GARA EUROPEA A PROCEDURA APERTA PER L'APPALTO DEI LAVORI RELATIVI ALL'INTERVENTO DI RIGENERAZIONE URBANA DELLA PERIFERIA EST DELLA CITTA' DI MANTOVA SECONDO IL PROGETTO "MANTOVA HUB" - LOTTO 1 - LOTTO 2 / STRALCIO 2.1B / STRALCIO 2.1C

RISPOSTE AI QUESITI ALLA DATA DEL 23.08.2018

UPA 200B - 80

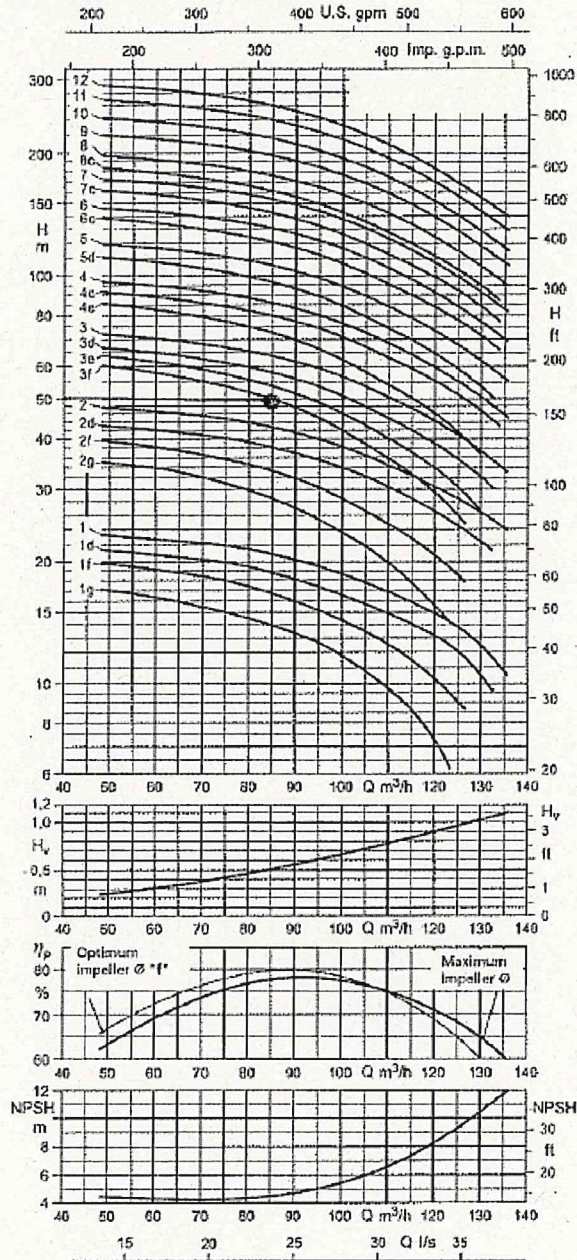
Analizzando la documentazione fornita, abbiamo notato che il Computo (Documento "01_E_EE_IC702_03") e la tabella "Caratteristiche elettropompa" presente nel documento "01_E_IC1025_03" riportano per la stessa elettropompa sommersa individuata come P7 (modello KSB, UPA 200B – 80/3f e UMA 150E 18/21) due differenti condizioni di funzionamento, riportate di seguito.

Verificando le prestazioni idrauliche dell'elettropompa P7 prevista in progetto (modello KSB, UPA 200B – 80/3f e UMA 150E 18/21) si nota che queste sono in disaccordo con la condizione di funzionamento indicata nella tabella del documento "01_E_IC1025_03" che prevede, come già detto, una portata di 90mc/h e una prevalenza di 700kPa. In particolare la curva caratteristica del modello di elettropompa indicata nella tabella di cui al documento "01_E_IC1025_03", non può soddisfare le prestazioni idrauliche nel medesimo documento.

Affinchè possa essere definita in modo corretto la proposta di miglioria, si richiede pertanto un chiarimento sui parametri di funzionamento corretti (portata e prevalenza) dell'elettropompa P7 da tenere in considerazione nella sostituzione di questa con una energeticamente più performante.

Si conferma che i dati di progetto, da prendere in considerazione, sono quelli indicati nel computo

Portata 82 mc/h – Prevalenza 500 kPa - motore 15,5 kW

Di seguito si riportano i dati delle schede tecniche della pompa
